HØRINGSSVAR I FORBINDELSE MED DEN OFFENTLIGE HØRING

DEBATOPLÆG VINDMØLLER VED ULVEMOSEN OG BÆKHEDE PLANTAGE

HØRINGSPERIODE

FRA 14. OKTOBER 2014
TIL 28. OKTOBER 2014

Kortbilag 1

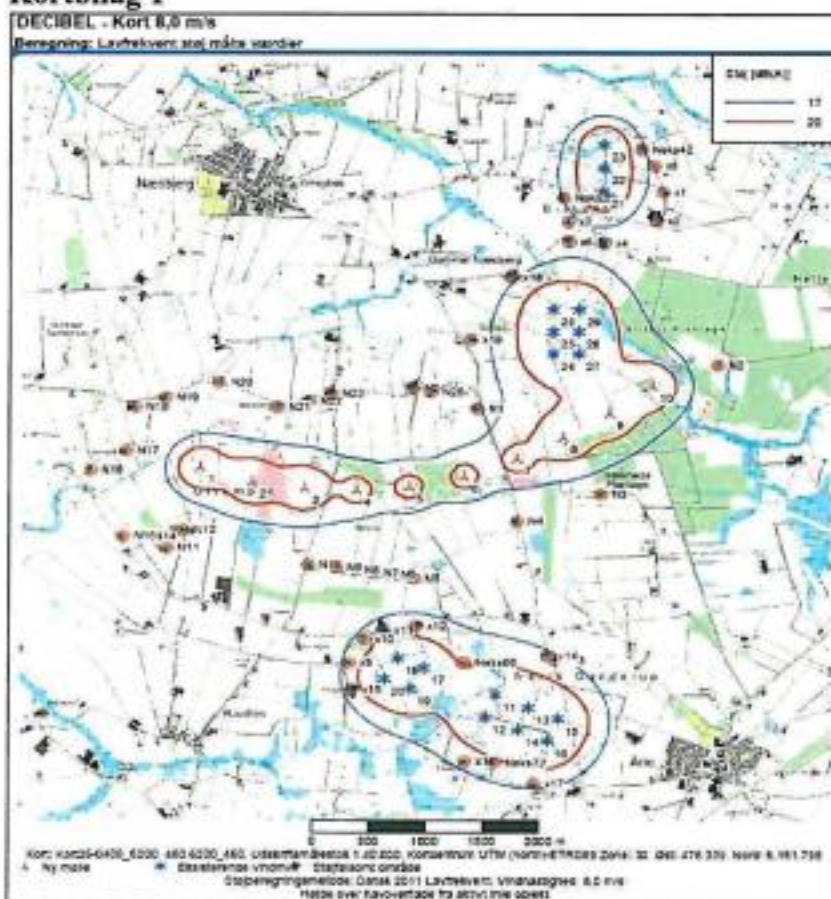
På nedenstående **kortbilag 1** (udarbejdet af European Energy i forbindelse med den tidligere VVM redegørelse) er de vist som mølle nr. 7, 8 og 9. De nu støbte fundamenter bekræfter disse vindmøllers placering. Af nedenstående kort fremgår, at vores ejendom ligger umiddelbart i nærheden af grænsen for lavfrekvent støj (blå linje).

Hvilken påvirkning har det for vores helbred?

Kortbilag 3 Skyggekast

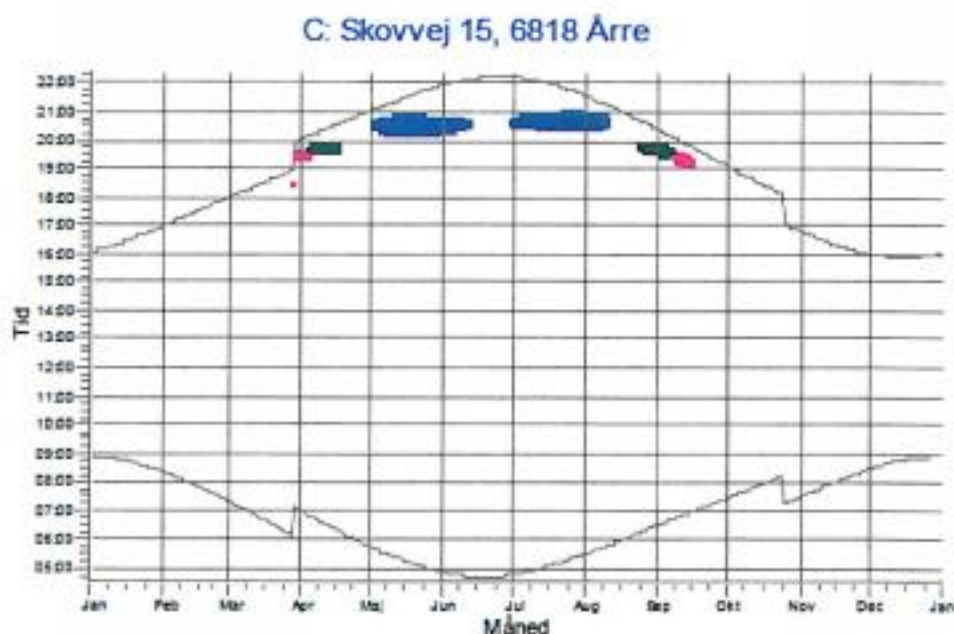
På **kortbilag 3**, udarbejdet af European Energy i forbindelse med tidligere VVM redegørelse samt **tabel 5.8, s. 145** i den tidligere VVM-redegørelsen fremgår det, at vi i perioden fra **april til oktober** vil blive generet af skyggekast fra de nærliggende møller fra sidst på eftermiddagen til solen går ned. Ifølge redegørelsen vil det svare til ca. 13 timer på årsbasis – men ifølge lovgivningen må det kun forekomme i ca. 10 timer på årsbasis. Da det ser ud som om det daglige skyggekast er ca. 1 time på dag, medfører det at kvoten er opbrugt i løbet af 10 solskinsdage. Ifølge lovgivningen skal det medføre at møllen herefter standses, så skyggekast undgås. **Er det mon realistisk at dette vil ske?**

Hvem og hvordan tælles disse timer?

Hvem sørger for at møllen stoppes, når kvoten er brugt?

Konsekvensen vil være, at vi ikke kan nyde vores vestvendte terrasse samt opholde os i køkkenet og stuen uden gener. Ifølge den tidligere VVM redegørelsen er vi dem, der **nu** bliver mest generet af disse skyggekast, idet de 2 ejendomme på Møgelbjergvej nu er afhændet og fraflyttes inden opstilling af møllerne.

Hvilken påvirkning har disse skyggekast på os?
